**Tillæg til:**
Anmodning om tilsynssag til Ankestyrelsen — Det kommunale tilsyn

**Vedrørende:**
Aarhus Kommunes opgørelse af anvendelsen af rammen på ca. 20 mio. kr. i VVM-tilladelsens vilkår 7 for Giber Ringvej

**Udarbejdet af:**
Giber Ringvej Gruppen (GRG)

**B1, Letbane-volden** — udsnit af bilag 61 ved Oddervej og letbanen (Bro nr. 16), hvor GRGs høringssvar udpegede volden (bilag 22, s. 4). Kortet navngiver ikke de røde arealer og angiver ikke, hvilket af dem der er letbanevolden.

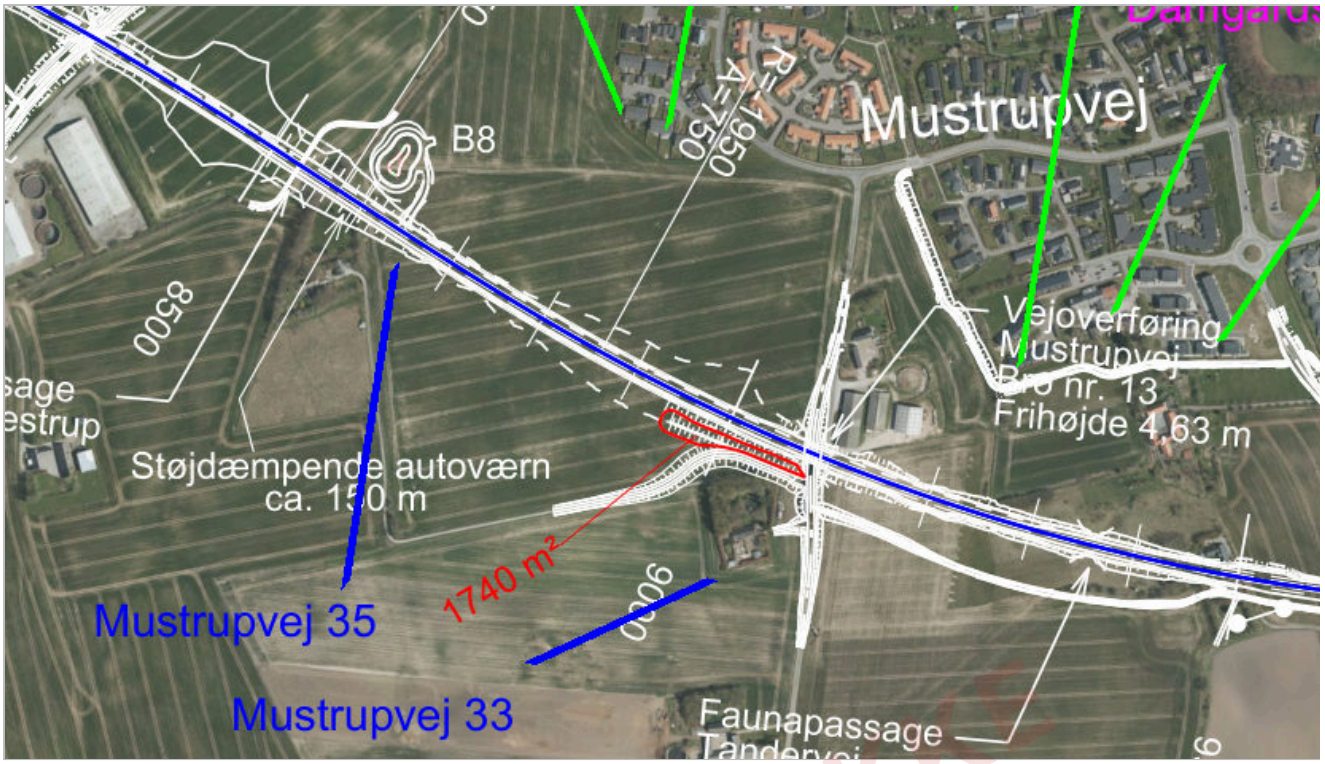
| Tiltag | Rådgiverens svar |
|---|---|
| **B1. Letbane-volden** i Beder | *"Det er korrekt at letbanevolden ikke er et støjtiltag. Der er søgt en VVM-ansøgning, men det har ikke noget med støj at gøre"* (bilag 22, s. 5). Bekræftet i marts 2026: *"Dette er korrekt"* (bilag 16c, s. 3) |

**B2 hører efter rådgiverens egen forklaring til basisprojektet.** Et anlæg, der er *"en del af projektet for at skabe adgang til ejendomme"*, er hverken supplerende eller øget støjdæmpning; det er en del af det, byrådsbeslutningen betegner som det, der *fastholdes*. Der gøres ikke gældende noget om anlæggets lovlighed i øvrigt.

**B2, Mustrupvej-volden** — udsnit af bilag 61 ved vejoverføringen ved Mustrupvej (Bro nr. 13). Det røde areal syd for vejen er påtegnet 1740 m².

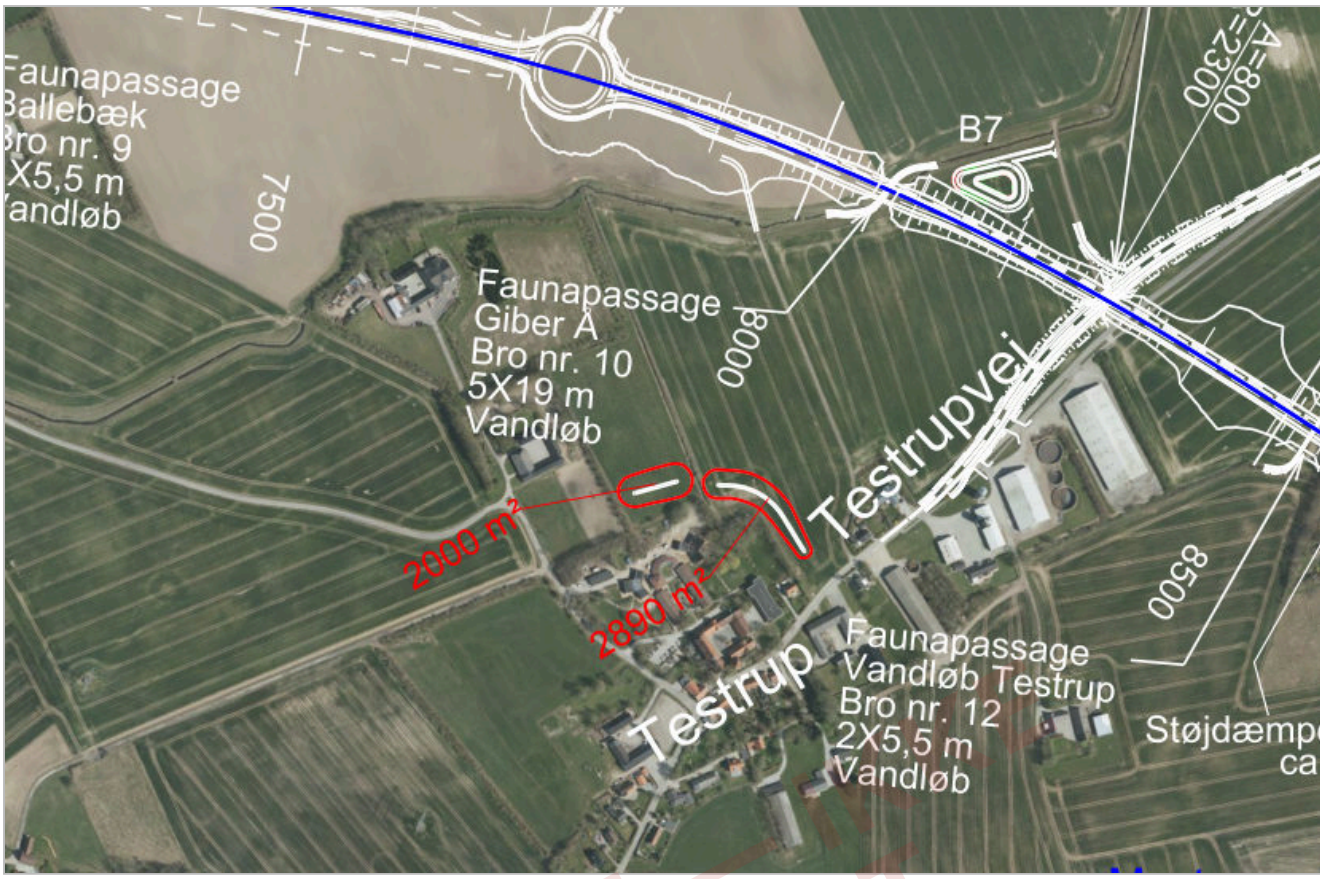
| Tiltag | Rådgiverens svar |
|---|---|
| **B2. Mustrupvej-volden** | *"Det er korrekt at der ikke er en landzonetill[a]delse, da volden/adgangsvejen er en del af projektet for at skabe adgang til ejendomme"* (bilag 22, s. 5) |

**B3, Testrup-volden** — udsnit af bilag 61 ved Testrup, hvor kortet markerer to røde arealer syd for vejen.

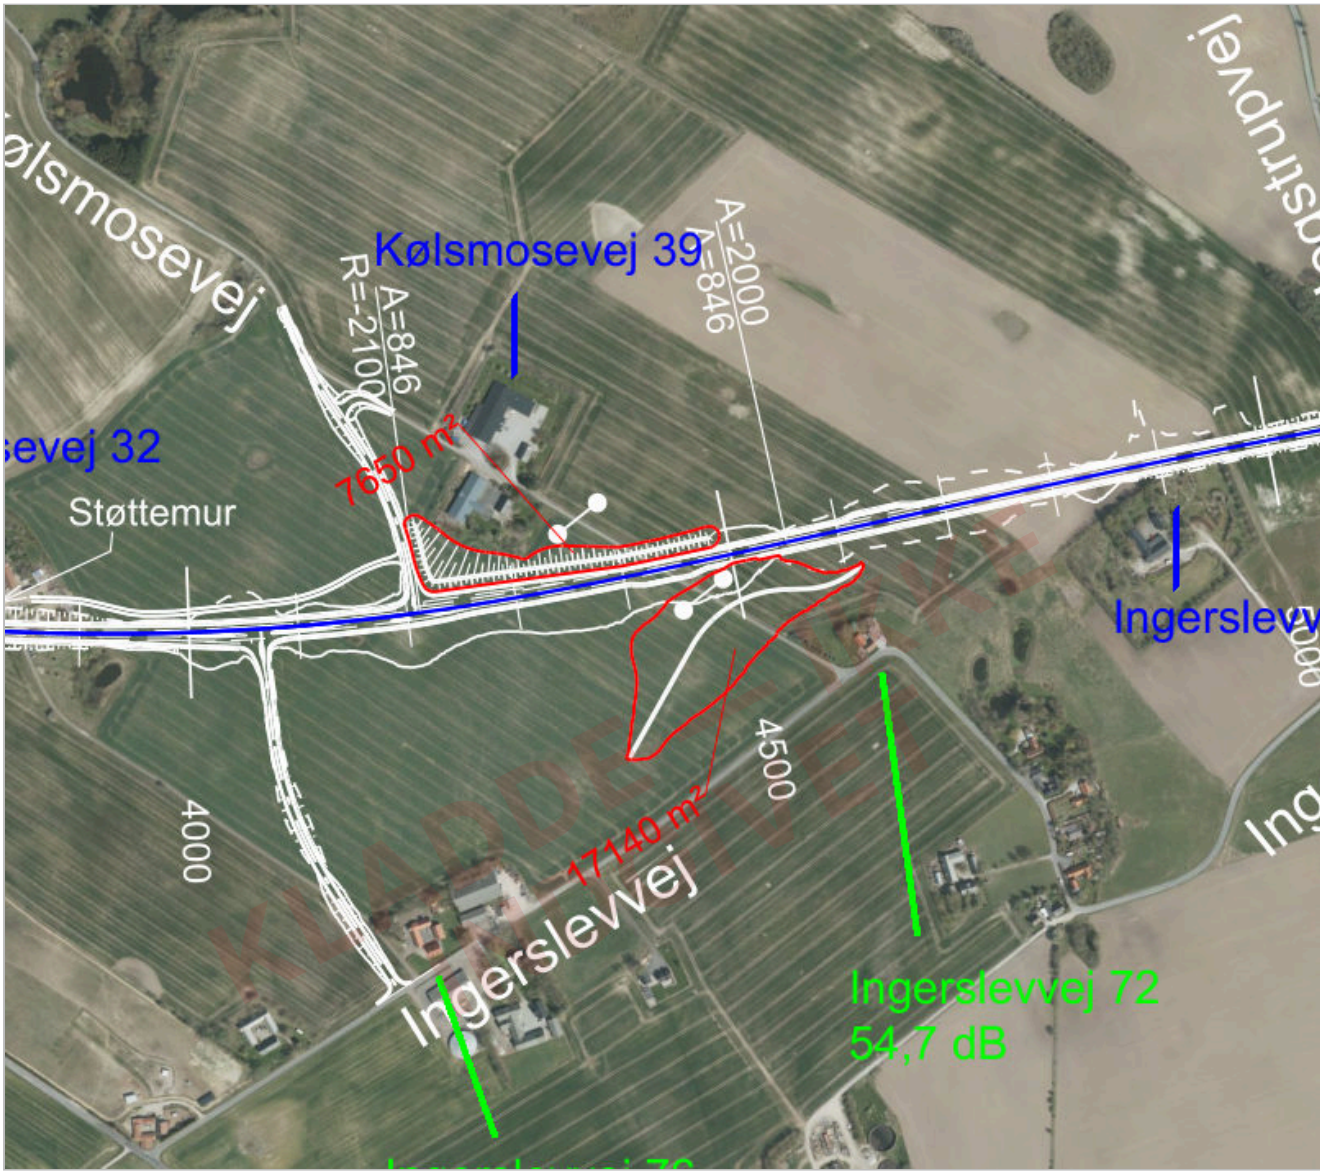
| Tiltag | Rådgiverens svar |
|---|---|
| **B3. Testrup-volden** | *"Rambøll har ikke lavet ansøgningen, så hvis ansøgningen ikke indeholder støj er det korrekt at den ikke skal medtages"* (bilag 22, s. 6). Skærpet i marts 2026: *"**Den er ikke anlagt som støjvold**"* (bilag 16c, s. 4) |

**B3 er godkendt med en begrundelse, der ikke angår støj.** Anlægget ved Testrup Højskole er meddelt landzonetilladelse den 24. marts 2021 til *"etablering af bakker ved Testrup Højskole på Tingskovvej 12"*. Efter det for GRG oplyste nævner tilladelsen ikke støj, men begrunder med udsynet: *"Vi har herudover lagt vægt på, at bakkerne/volden vil medvirke til, at der fra højskolen ikke er direkte udsigt til Beder-Bering vejen."* Det svarer til Rambølls senere tilkendegivelse om samme anlæg: *"Den er ikke anlagt som støjvold."*

Forholdet er forelagt forvaltningen som spørgsmål C4 i afklaringsnotat 2 af 8. april 2026 — *"[j]ordvoldene er godkendt med henblik på at afskærme udsynet til vejen (visuel afskærmning, ikke støj). (…) Er volden et støjtiltag?"* — jf. bilag 12, s. 4. Spørgsmålet er ikke besvaret.

**B4, Kølsmosevej/Ingerslevvej** — udsnit af bilag 61. Screeningsafgørelsen angår volden syd for vejen, som efter afgørelsen dækker 17.200 m². Kortet påtegner arealet syd for vejen 17140 m². Det røde areal nord for vejen (7650 m²) er et andet anlæg.

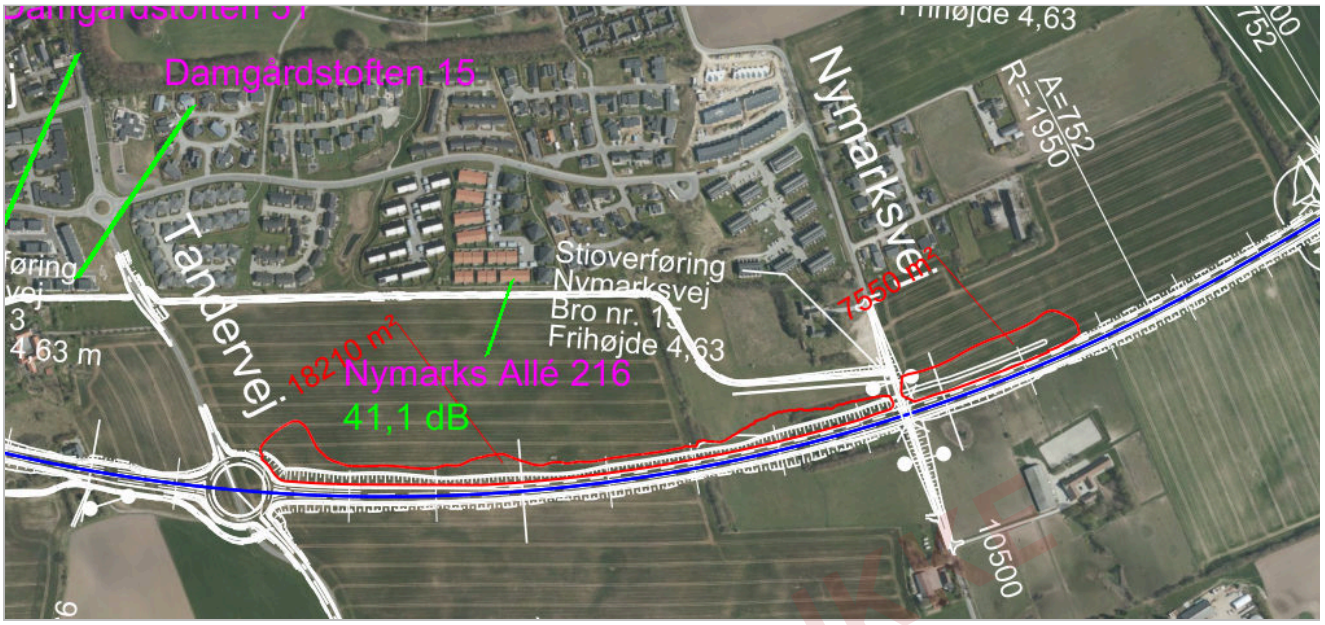
**B4 er afgjort af kommunen selv — halvandet år før striden opstod.** I miljøvurderingsscreeningen af 26. januar 2022, jf. bilag 24, s. 2, konkluderer Aarhus Kommune — Plan, Byggeri og Miljø:

> *"(…) da der i projektet ikke er medsendt dokumentation for ej heller lagt vægt på at jordvolden har en støjdæmpende effekt anses projektet primært som **et anlæg til bortskaffelse af affald** (…)"*

> *"Så vidt vides, indgik etablering af den aktuelle jordvold **ikke** som en del af VVM-redegørelsen ej heller **VVM-tilladelsens vilkår 7**, som omhandler ekstra støjafskærmning."*

Landzonetilladelsen dagen efter nævner slet ikke støj. Den gengiver ansøgerens formål, *"visuel afskærmning"* (bilag 6, s. 1), og lægger vægt på, at volden skærmer visuelt for vejen og *"desuden [vil] virke som en barriere mellem vej og bebyggelse"* (s. 3). Den bærende sætning er den anden af de to citerede: henføringen under miljøvurderingslovens bilag 2 er en screeningskategori, men konstateringen af, at volden ikke

indgik i vilkår 7, er myndighedens egen, og den er trods sit forbehold (*så vidt vides*) aldrig korrigeret. At samme anlæg godt et år senere optræder som ét af *"16 støjvolde"* i puljeopgørelsen — uden at nogen faktisk omstændighed ved det er ændret — modsiger kommunens egen samtidige, skriftlige afgørelse.

**B6, øst for Nymarksvej** — udsnit af bilag 61 ved Nymarksvej (Bro nr. 15). Kortet markerer et rødt areal nord for vejen øst for Nymarksvej, påtegnet 7550 m². Placeringen svarer til screeningsafgørelsens eget oversigtskort (bilag 59, s. 2, figur 2).

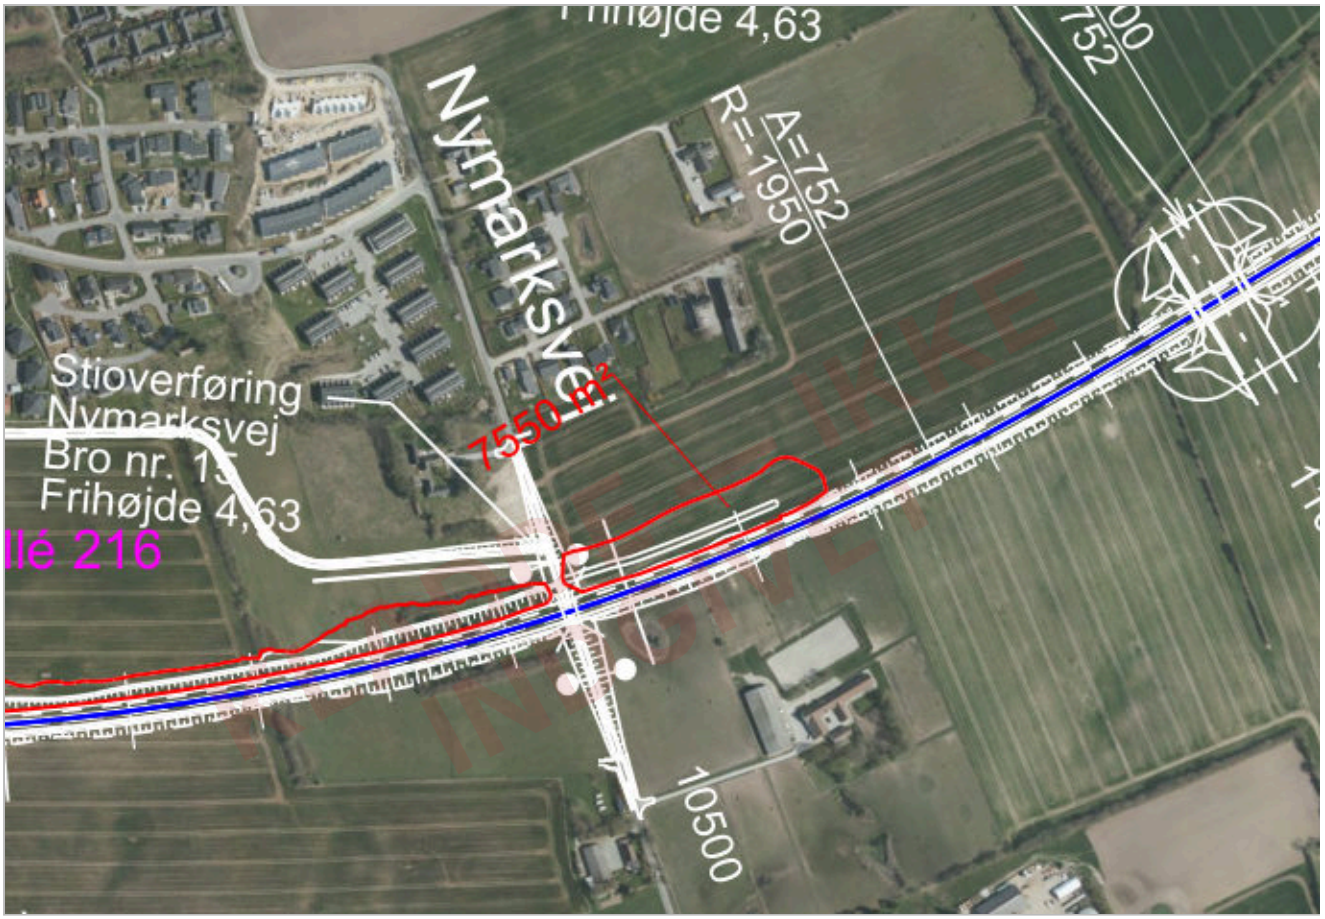
**Kommunen har selv afgjort, at anlægget ikke hører under vilkår 7.** I screeningsafgørelsen af 14. september 2022 anfører Aarhus Kommune, Lokalplanlægning og VVM, jf. bilag 59, s. 3:

> *"Så vidt vides, indgik etablering af den aktuelle jordvold ikke som en del af VVM-redegørelsen ej heller VVM-tilladelsens vilkår 7, som omhandler ekstra støjafskærmning. Det er på den baggrund Aarhus Kommunes opfattelse, at den ansøgte jordvold ikke er miljøvurderet som en del af vejprojektet, men må betragtes som en ændring eller udvidelse af projektet herunder et særskilt projekt, som omfatter **indbygning af jordaffald**, som har en nyttiggørelse."*

**Anlægget er indtegnet på kommunens eget kort over de 16 støjvolde.** Forvaltningen henviser selv til kortet som dokumentation: *"[d]er er samlet etableret 16 støjvolde langs Giber Ringvej jf. kort vedlagt som bilag 4"* (bilag 60, s. 3). Kortet (bilag 61) markerer et rødt areal nord for vejen øst for Nymarksvej (udsnittet ovenfor), og screeningsafgørelsens eget oversigtskort viser volden samme sted (bilag 59, s. 2, figur 2). **Det anlæg, kommunen i september 2022 afgjorde ikke indgik i vilkår 7, er altså indtegnet på det kort, kommunen året efter fremlagde som dokumentation for, at vilkåret er opfyldt.**

**Den dokumenterede effekt er 1-2 dB.** Afgørelsen anfører, jf. bilag 59, s. 2: *"Differenskortet viser et fald i støj for omkringliggende boliger på 1-2 dB."* Blandt de forhold, kommunen ved afgørelsen lagde *"særlig vægt"* på, er, at projektet *"[h]ar en støjdæmpende effekt ift. til nærmeste boliger nord for vejen"*, jf. bilag 59, s. 4. De 1-2 dB svarer til, hvad kommunens eget effektkort viser for Mårslet (B5 ovenfor).
